H R 1 9 — 3 6 0 B  
令 和 2 年 2 月 2 8 日

株式会社日立製作所 王禅寺センタ

日立教育訓練用原子炉に係る廃止措置計画変更認可申請書

の補正について

添1図8 第2段階で設置する第4倉庫及び第5倉庫の平面図

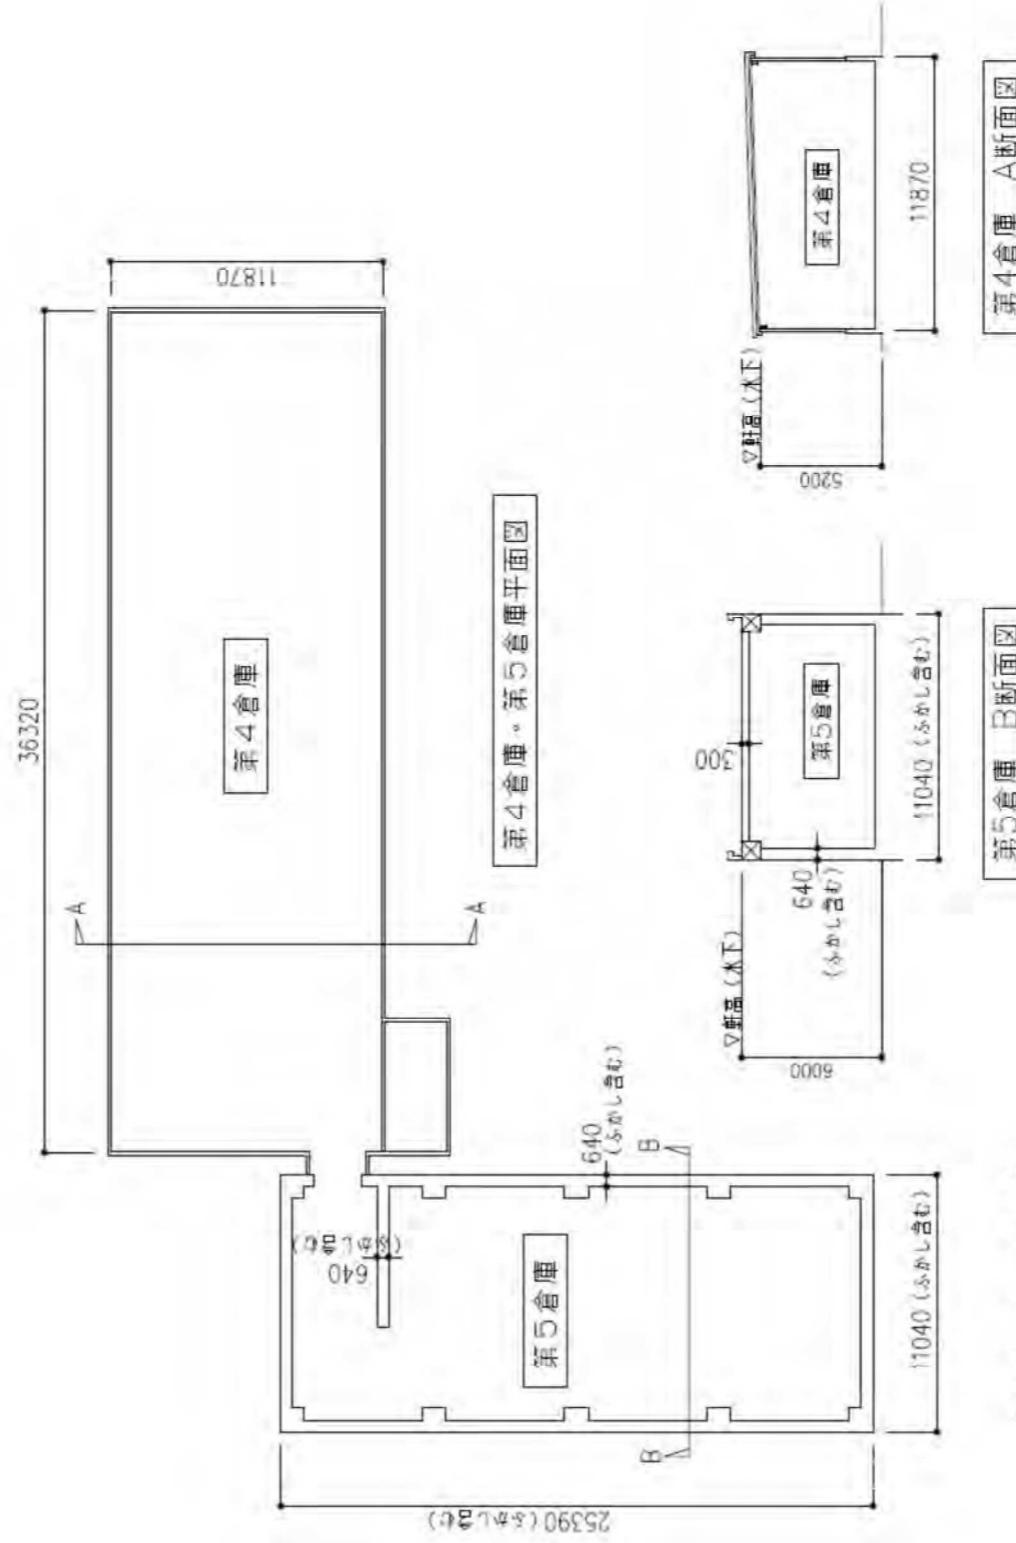
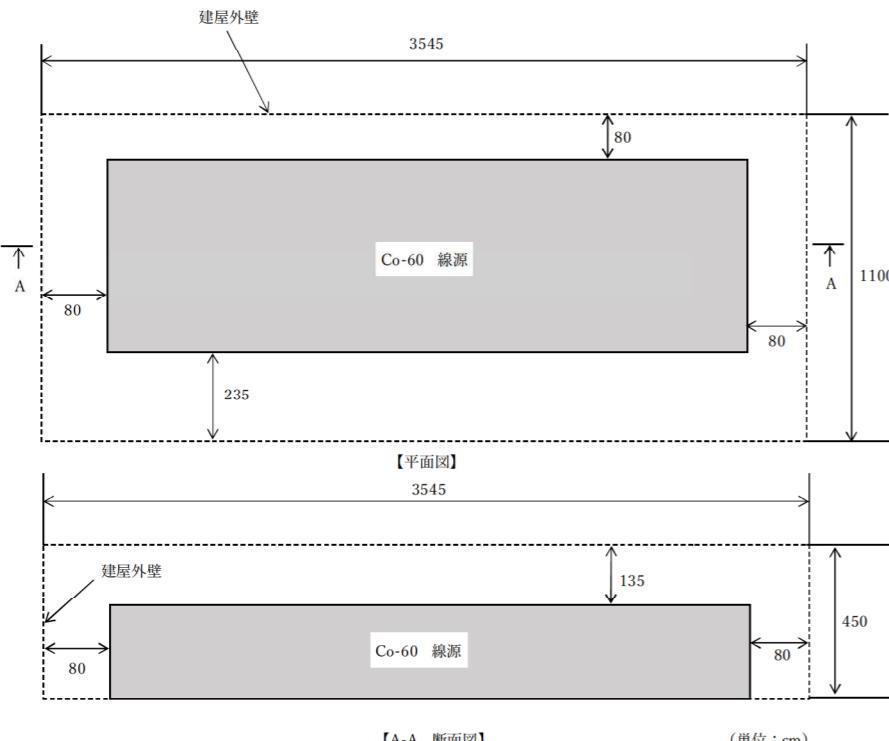
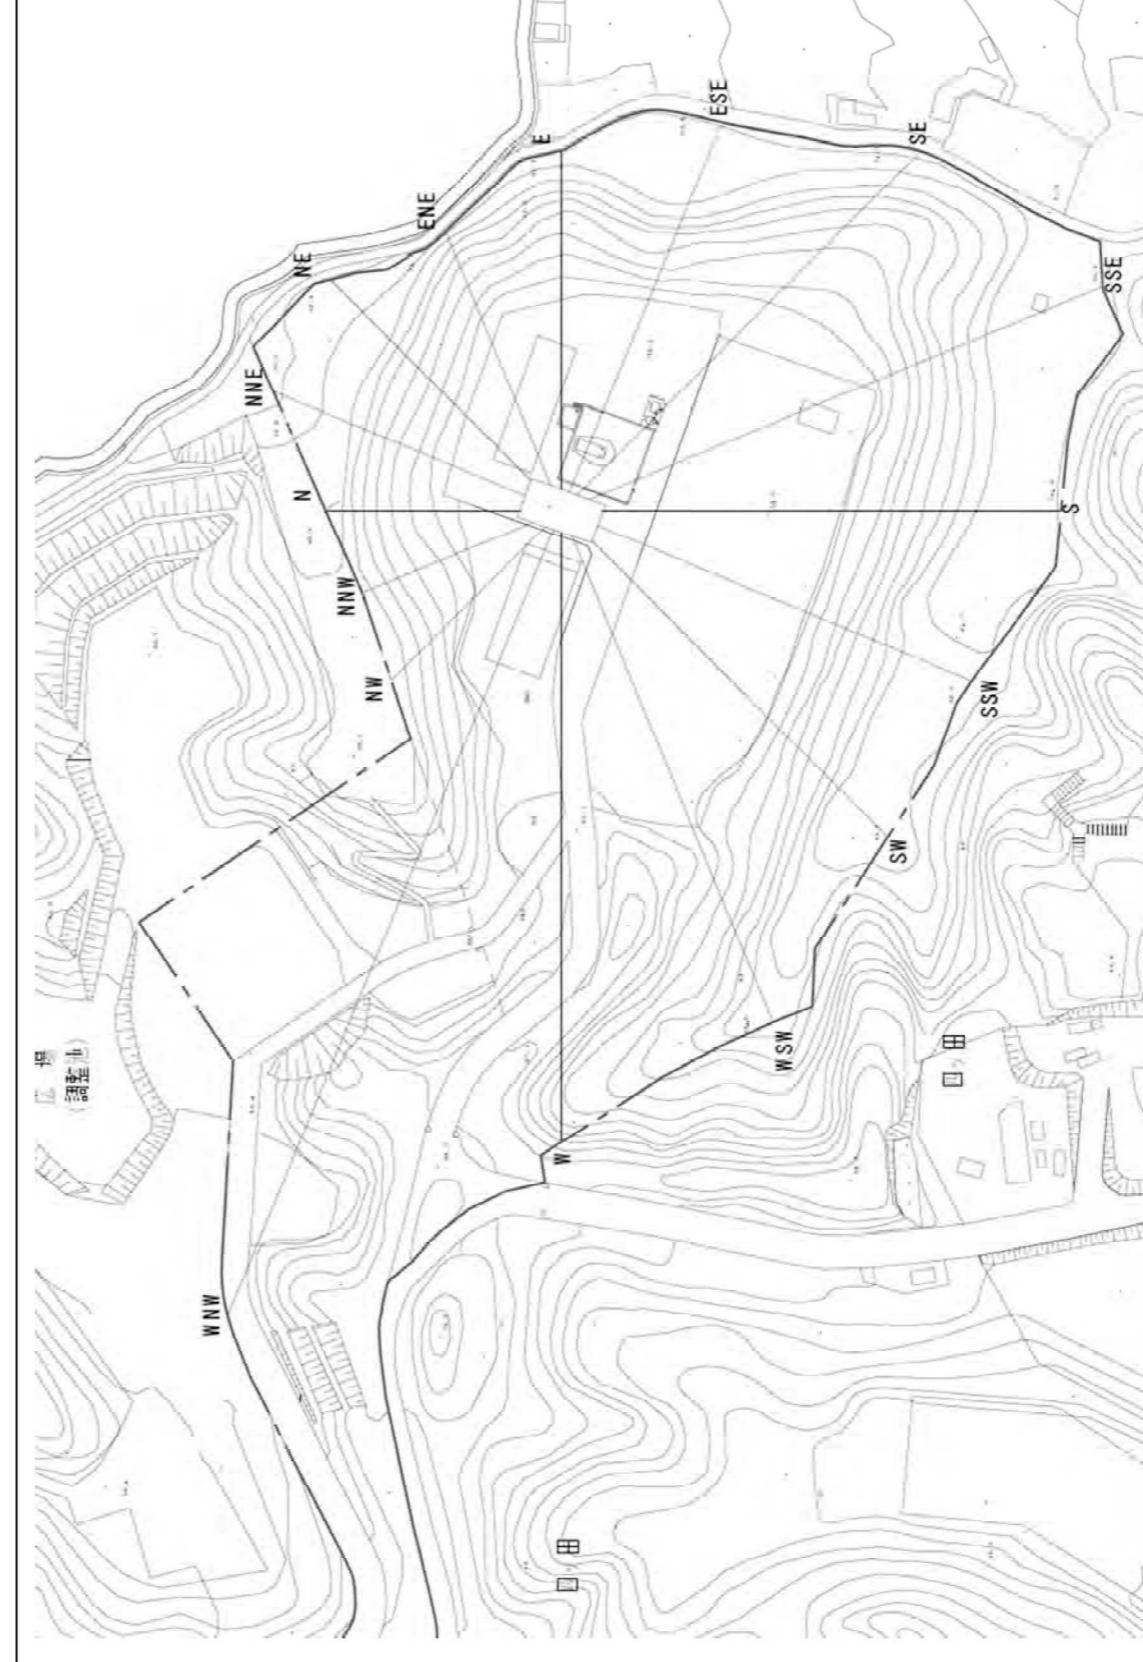
補正前 令和元年8月2日 HR 19-036B	補正後 [補正箇所のみ記載。(2重下線は今回の補正箇所を示す)]	備考
<p><u>添付書類1 廃止措置対象施設の敷地に係る図面及び廃止措置に係る工事作業区域図</u></p> <p>第1段階から第4段階終了時の敷地に係る図面を添1図1、<u>図2-1</u>、<u>図2-2</u>、<u>図3</u>、<u>図4</u>に示す。</p> <p><u>第2段階で設置する第4倉庫及び第5倉庫は、平屋で耐震クラスはCクラスとする。両倉庫の平面図を添1図5に示す。</u></p> <p><u>保安規定で別途定める第4倉庫及び第5倉庫における放射性固体廃棄物の容器表面の基準線量率に基づき設備の運用および保管を行うこととする。</u></p> <p><u>第4倉庫は、容器の表面線量率が0.1μSv/h以下の放射性固体廃棄物を保管するため、遮蔽機能がない鉄骨造とする。第5倉庫は、容器の表面線量率が0.1mSv/h以下の放射性固体廃棄物を保管するため、遮蔽機能を有した鉄筋コンクリート造とする。</u></p> <p><u>耐震クラスはCクラスであるが、静的地震力は1.5倍の裕度で設計する。壁厚は普通コンクリート500mm、天井の厚さは普通コンクリート300mmである。</u></p> <p><u>廃止措置期間中に発生した放射性固体廃棄物を封入した容器の表面線量率が0.1mSv/hを超える場合には、遮蔽を行う。また、当社の敷地境界において、空気カーマで一年間あたり50μGy以下となるように第5倉庫を設計する。</u></p> <p><u>第4倉庫及び第5倉庫の図面は付録に示す。</u></p>	<p><u>添付書類1 廃止措置対象施設の敷地に係る図面及び廃止措置に係る工事作業区域図</u></p> <p><u>添1.1 廃止措置対象施設の敷地に係る図面及び廃止措置に係る工事作業区域図</u></p> <p>第1段階から第4段階終了時の敷地に係る図面を添1図1に示す。</p> <p>&lt;削除&gt;</p>	(6) (6) (6)添1.2.1に記載を移動

第2段階で設置する第4倉庫及び第5倉庫の図面を以下に示す。詳細な図面は付録1に示す。

(6)
